女川原子力発電所第2号機 工事計画審査資料	
資料番号	02-他-F-19-0009_改1
提出年月日	2021年3月9日

地下水位低下設備に係る設置変更許可申請書の記載内容との比較表

東北電力株式会社

図 3.3-5 設計用地下水位の設定フロー

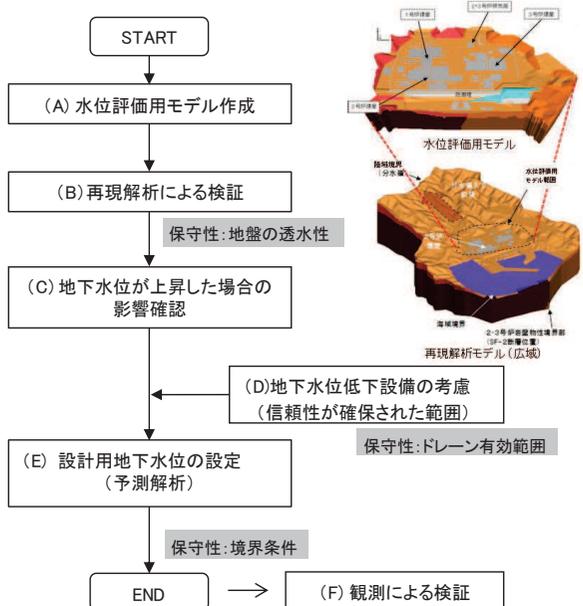
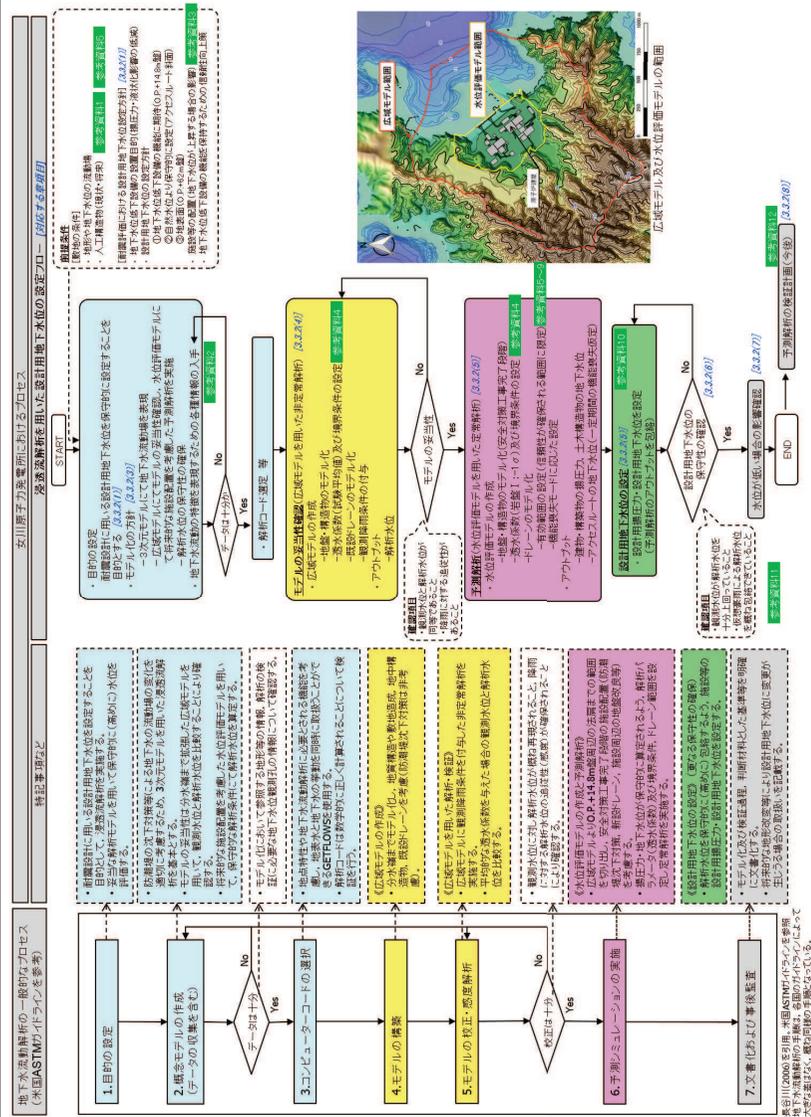
・詳細設計を踏まえ具体化した事項  
 (工事計画認可では、標準的なフローを参考に構成を見直し、(A)～(F)の要素を再構成。なお、工事計画認可では「水位が低い場合の影響検討」を追加している。なお、基本的な解析プロセスに変更はない。)

図3-1 耐震評価において地下水位の影響を受ける可能性のある施設等

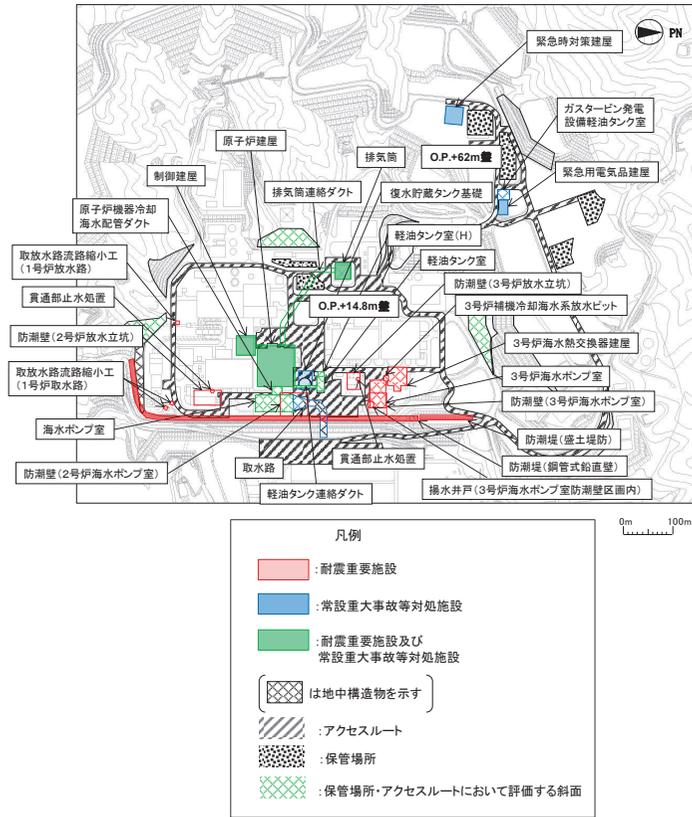
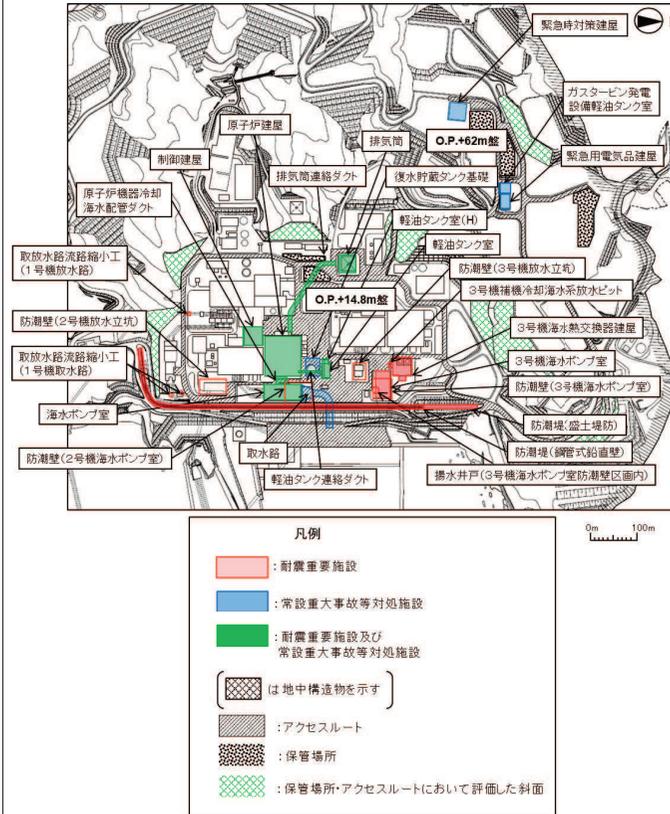
・詳細設計を踏まえ具体化した事項  
 (工事計画認可では設計において地下水位の影響を受けない貫通部止水処置を記載削除)

地下水位観測計画を図 3.3-54 に示す。

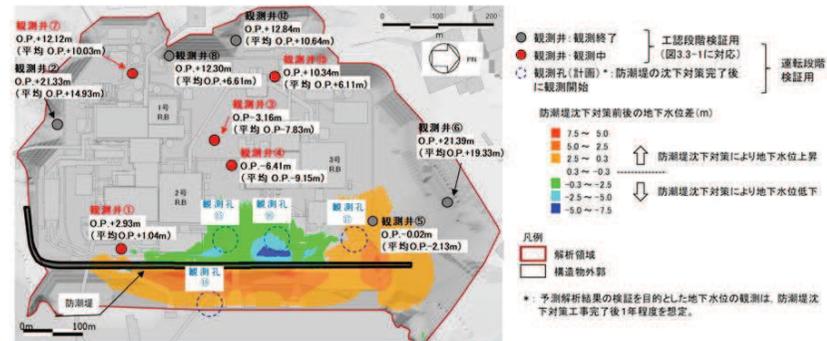
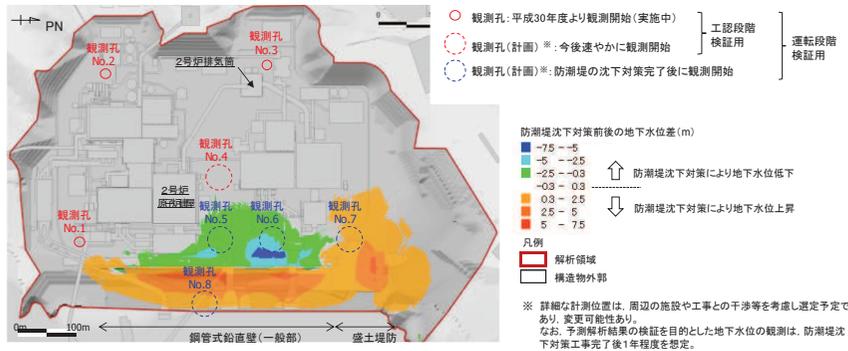
(工事計画認可では観測データを追加し説明。防潮堤沈下対策完了後の観測計画は変更なし)

図 4-3 系統構成図

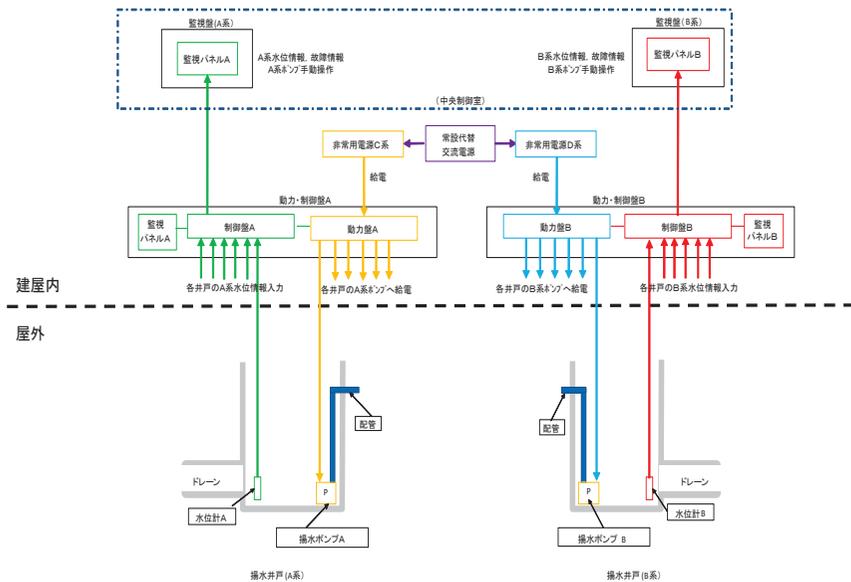
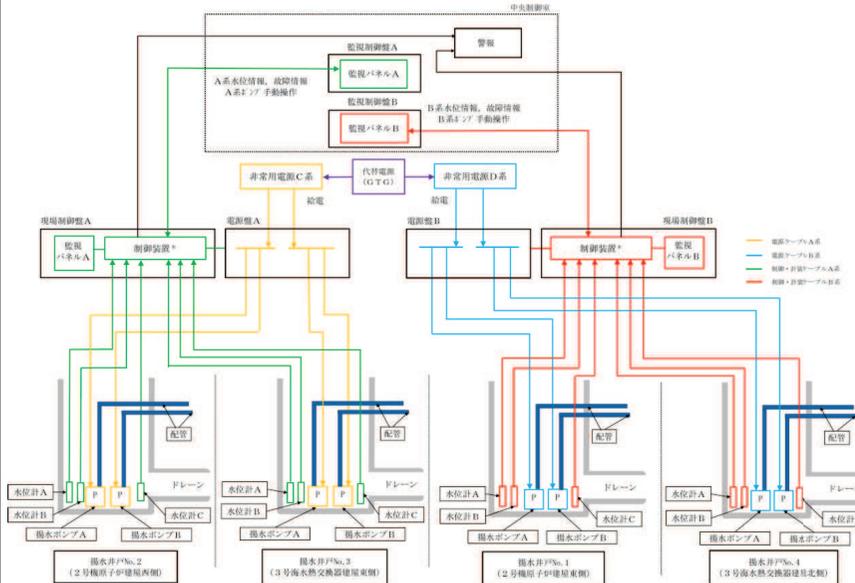
・ 詳細設計を踏まえ具体化した事項  
 (電源機能について電源盤及び電路を追加し、単一故障及び技術基準規則の要求踏まえた機能喪失要因を再整理した。)

・ 詳細設計を踏まえ具体化した事項  
 (揚水井戸単位で多重性を確保した設計に加え、揚水井戸内の揚水ポンプ及び水位計を多重化し、単一故障を考慮しても、各揚水井戸の排水機能及び監視・制御機能を維持する設計とした。)

図 7-1 地下水位低下設備の試験又は検査項目と範囲

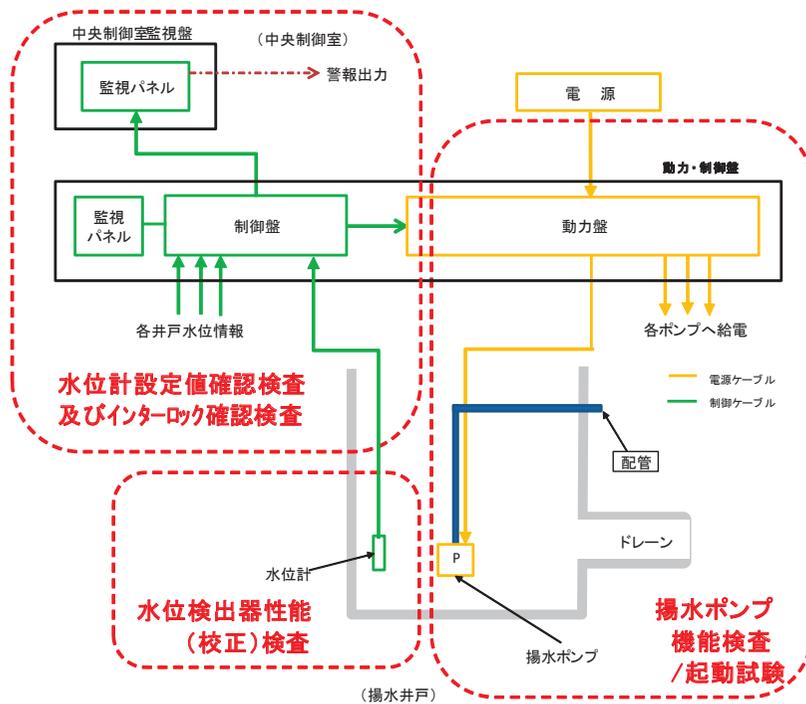
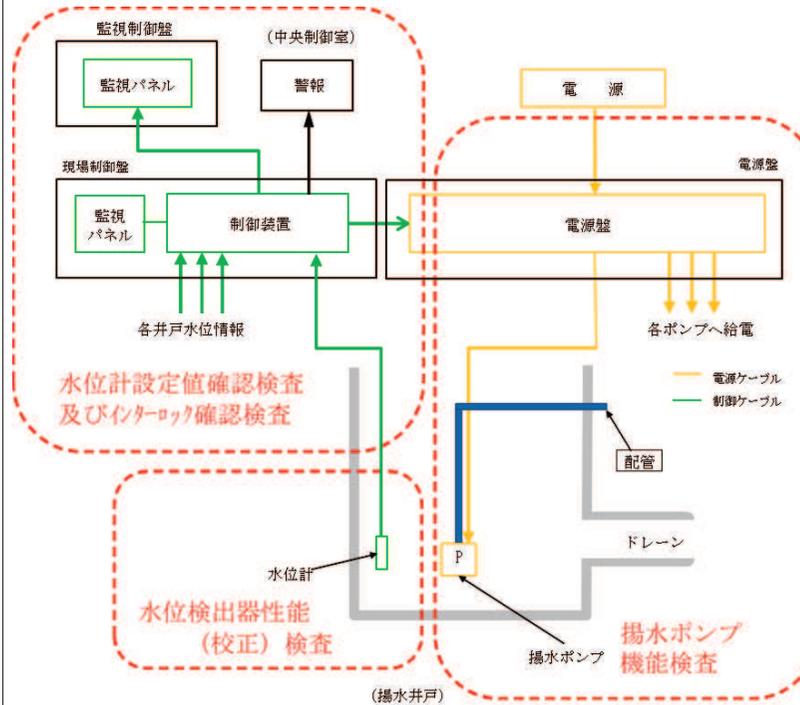
・ 詳細設計を踏まえ具体化した事項  
 (サーベイランスの実施方針の中で電源系及び制御系に異常がないこと、揚水ポンプの運転に伴い揚水井戸の水位が低下していることを、毎日1回、制御盤で確認することとしており、揚水ポンプ起動試験(1回/月)の設定について適正化した。)

図5-4 既設ドレーンの期待範囲の設定 (Step①)

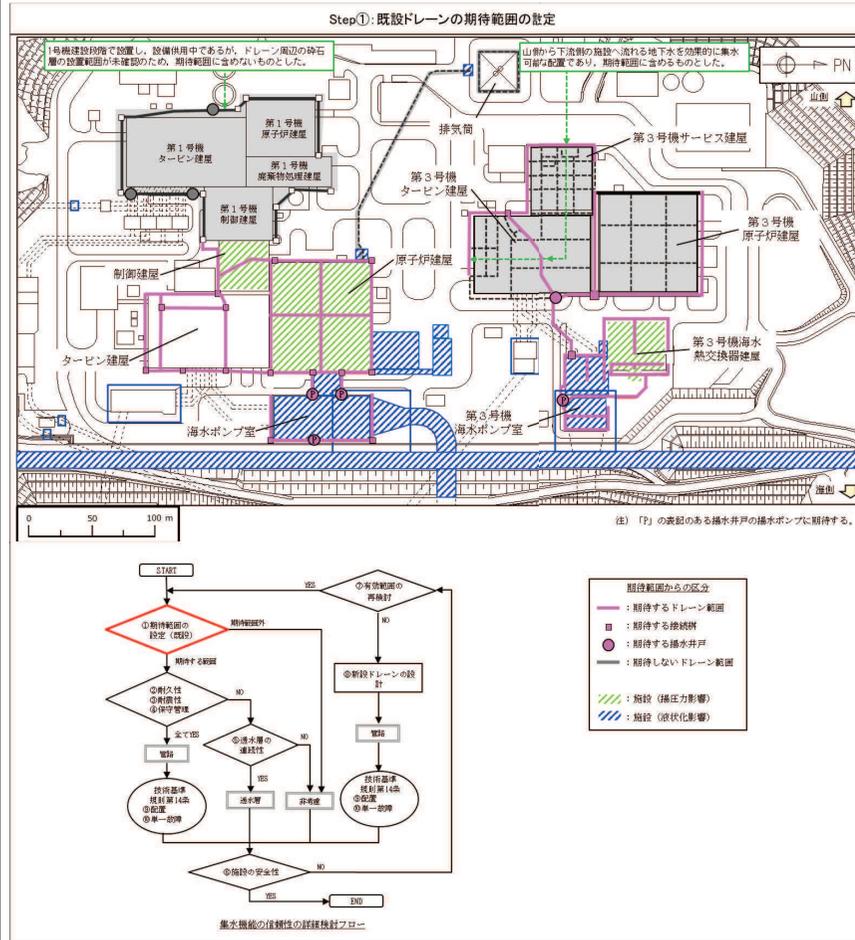
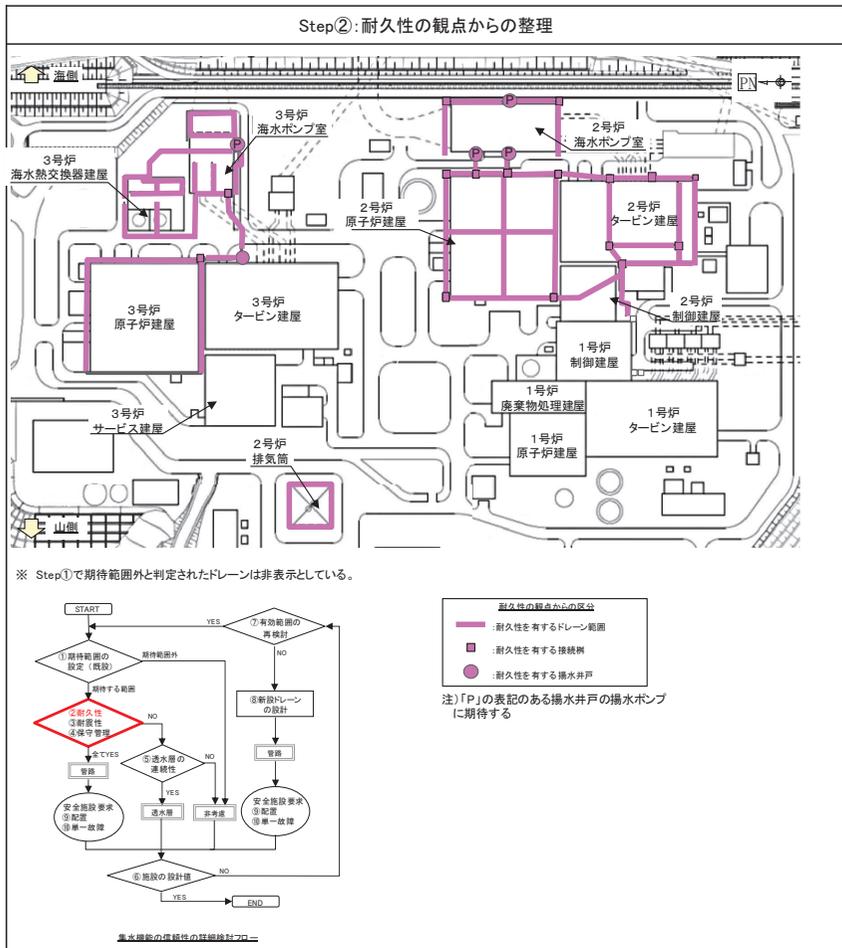
・詳細設計を踏まえ具体化した事項  
 (3号機エリアの一部は、山側から下流側へ流れる地下水を効果的に集水可能であるため、期待範囲に含めるものとした。また、詳細設計段階における検討を踏まえ、排気筒周辺にはドレーンを新設せず、安全性を確保する方針とした。)

図 5-8 安全設備の要求の観点からの整理結果 (Step9・10)

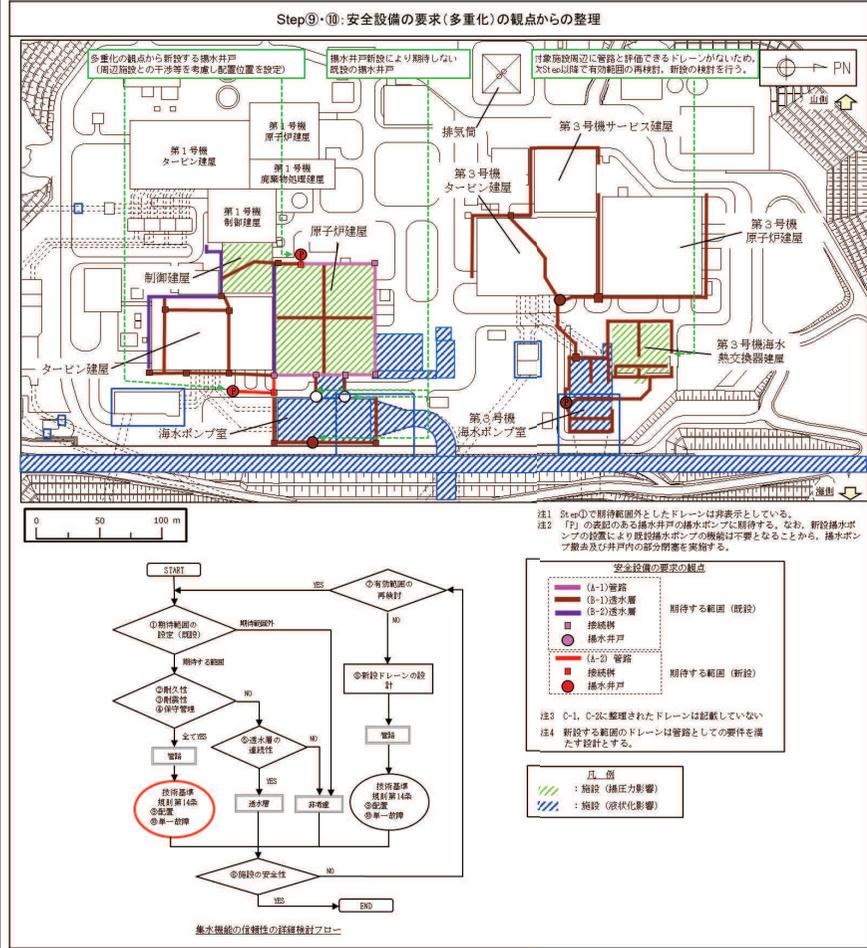
・詳細設計を踏まえ具体化した事項  
 (周辺施設との干渉等を考慮し揚水井戸の配置位置を設定。また、既設の揚水ポンプの取扱いを踏まえ記載適正化(2号機海水ポンプ室周辺))

図 5-9 有効範囲の再検討での整理結果 (Step⑦)

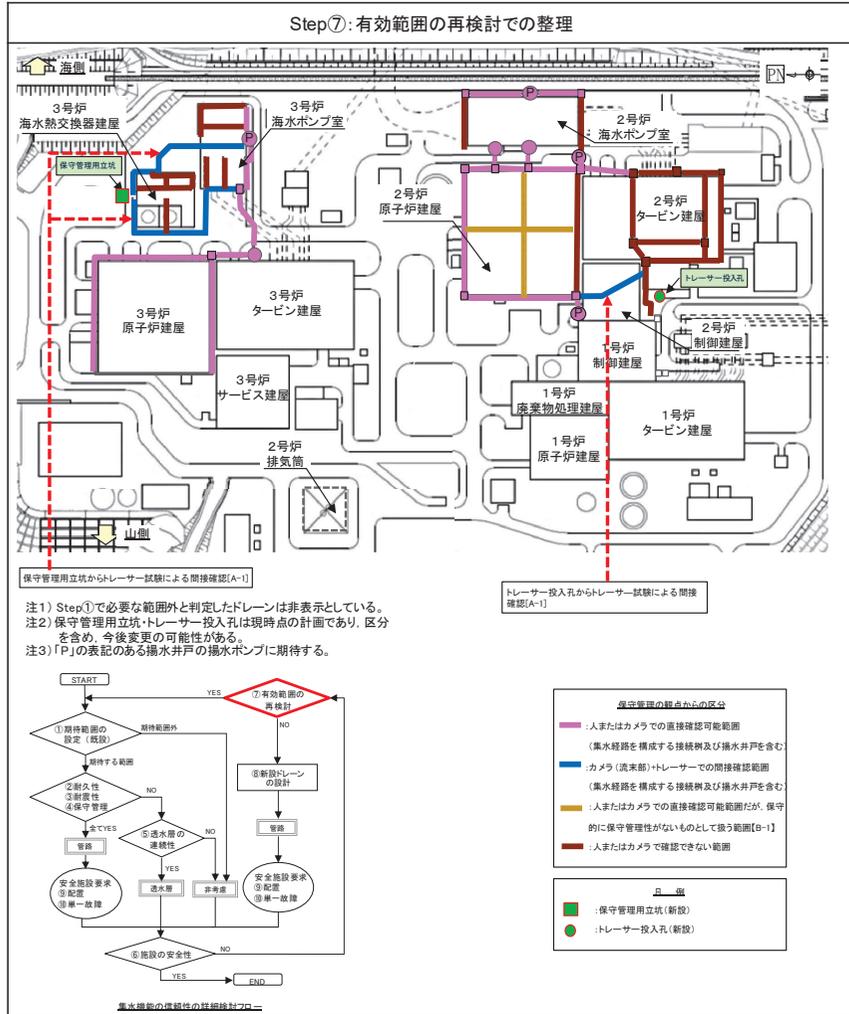
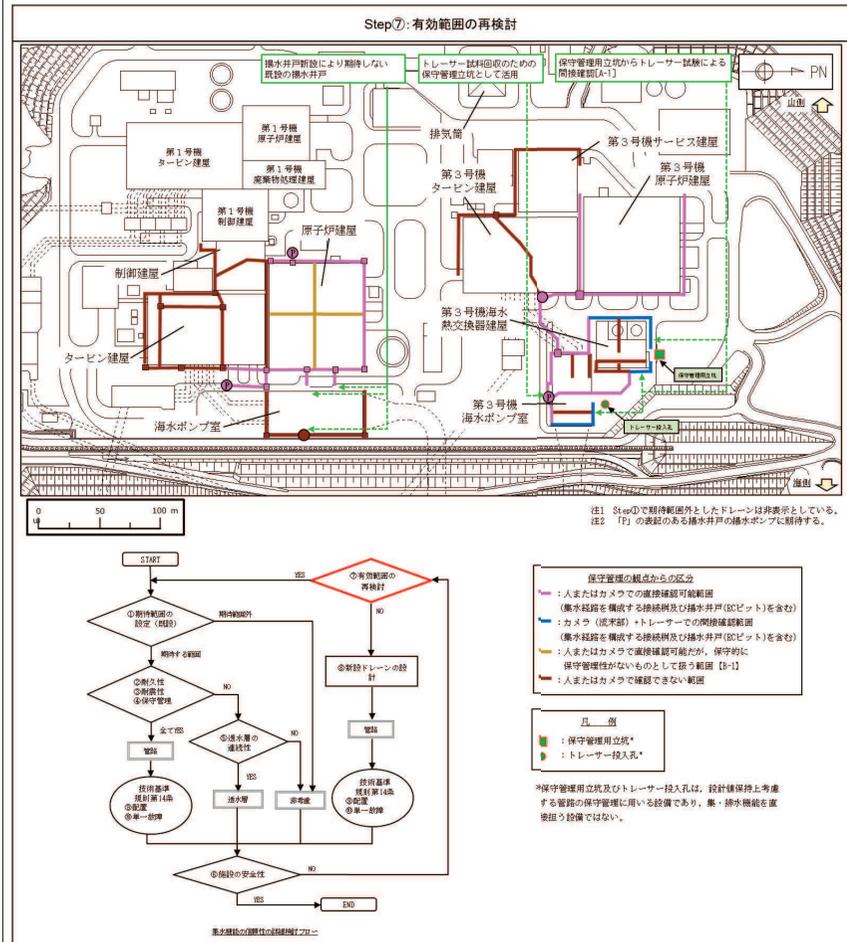
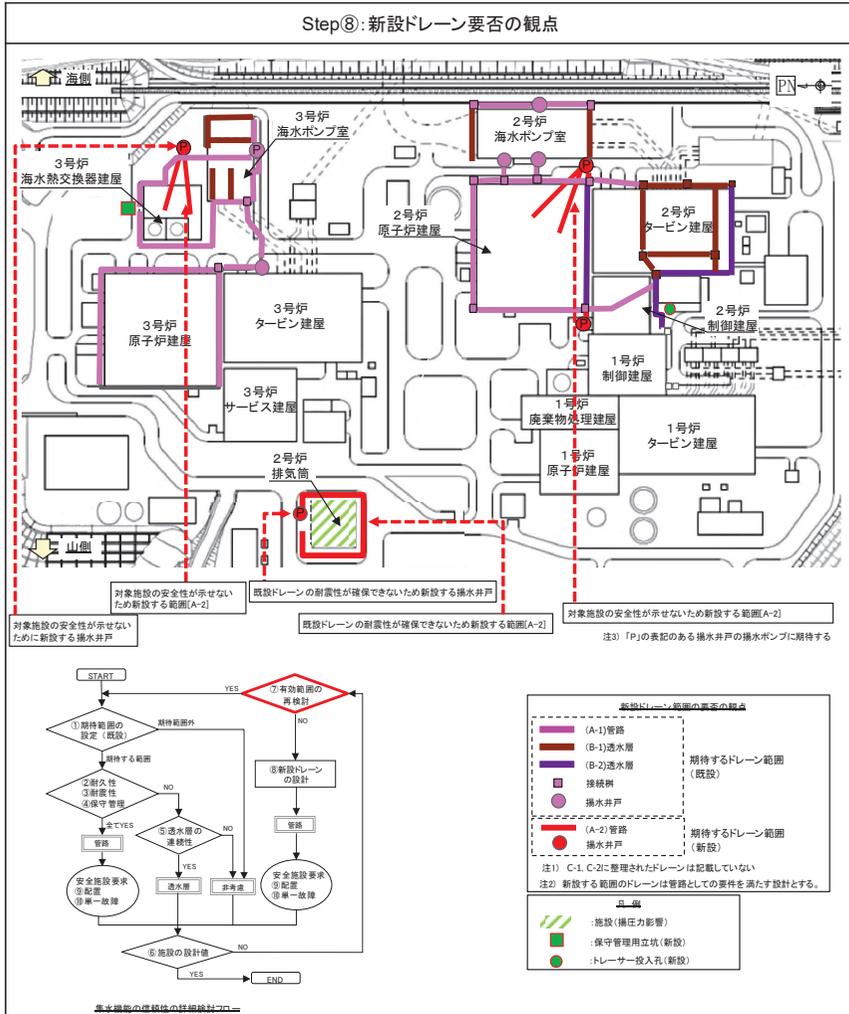
・ 詳細設計を踏まえ具体化した事項  
 (保守管理性を確保するための保守管理立坑・トレーサー投入孔の配置検討結果を反映)

図 5-10 新設ドレーン要否の観点からの整理結果 (Step⑧)

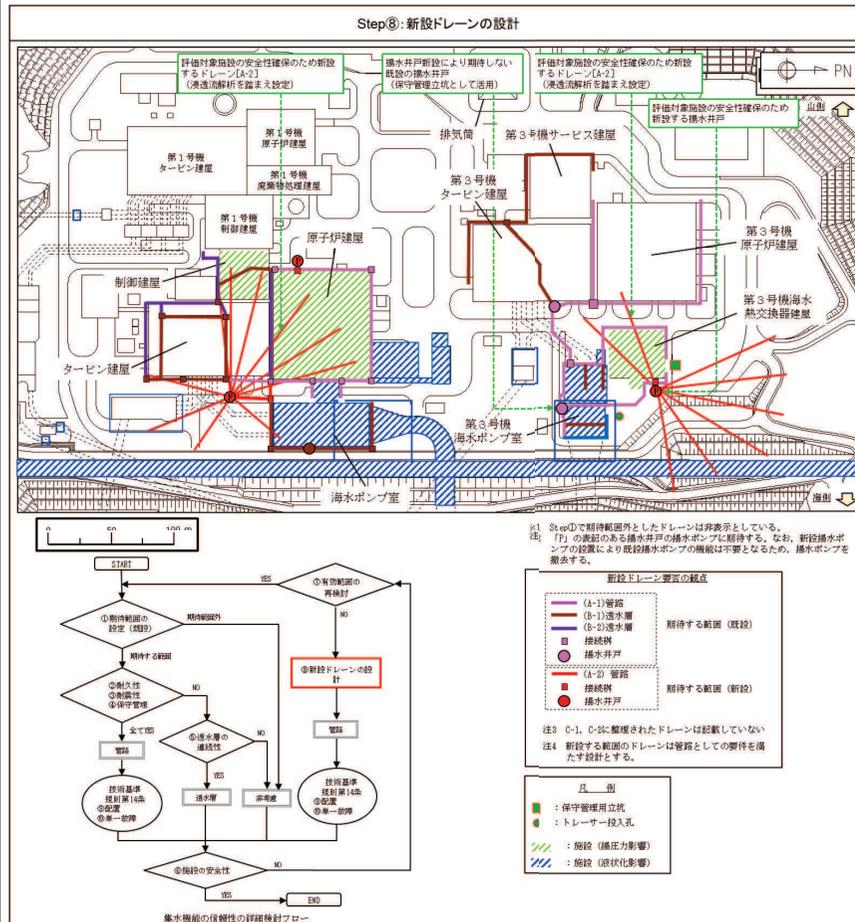
・ 詳細設計を踏まえ具体化した事項  
 (詳細検討結果を踏まえ、2号機排気筒へは新設を行わず、2号機原子炉建屋と3号機海水熱交換器建屋周辺にドレーンを新設することで安全性を確保する設計とした。新設ドレーンの配置は浸透流解析結果を踏まえ設定した。なお、施設直下の既設ドレーン(φ50mm有孔塩ビ管)は設置変更許可同様考慮しない設計とした。)
